# ISSS BAUCHPLAN).(

# ULAP RE-CONNECTED: EIN VIELSEITIGES QUARTIER ALS RESILIENTER STADTBAUSTEIN IM HERZEN BERLINS

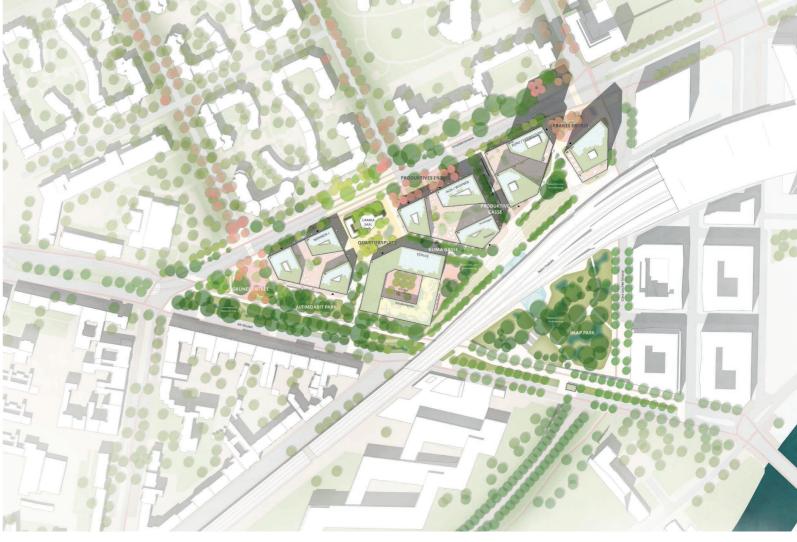
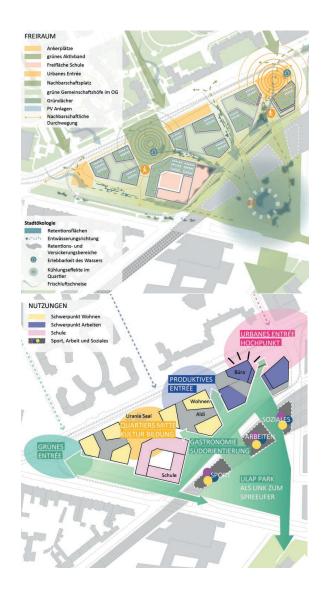
Das Stimmungsbild der Bürger:innen zu dem Entwurf von ISSS + Bauchplan ist vielseitig: während die Freiflächengestaltung sehr gut ankommt und sogar von allen Gruppen am besten abschneidet, gibt es die meisten negativen Stimmen zum Städtebau. Die Größe der Gebäude wird kritisiert, da sie zu abweisend und massiv wirken. Jedoch finden manche Bürger\*innen dass sie sich gut an die Bebauung der Zille-Siedlung anpassen und eine gelungene Höhenentwicklung ermöglichen. Außerdem werden die Grünterassen und Dachnutzungen gelobt und dass die Freiflächen eine angenehme Größe haben. Auch der Erhalt der Bäume wird von den Bürger\*innen als positiv bewertet.

- "Die grüne Terasse ist der unique selling point des Entwurfs!"
- "Mir gefällt die gute Vernetzung der freien Flächen und die Ausbildung des Platzes als Quartiersmittelpunkt!"
- "Der Entwurf ist von zu vielen großen Gebäuden geprägt."
- "Der Städtebau fügt sich gut in die bestehende Zille-Siedlung mit ein."
- "Ich kann mir das schlecht vorstellen, es wirkt kühl und separiert."
- "Die Blöcke sind zu groß und der Urania-Saal wirkt sehr isoliert!"
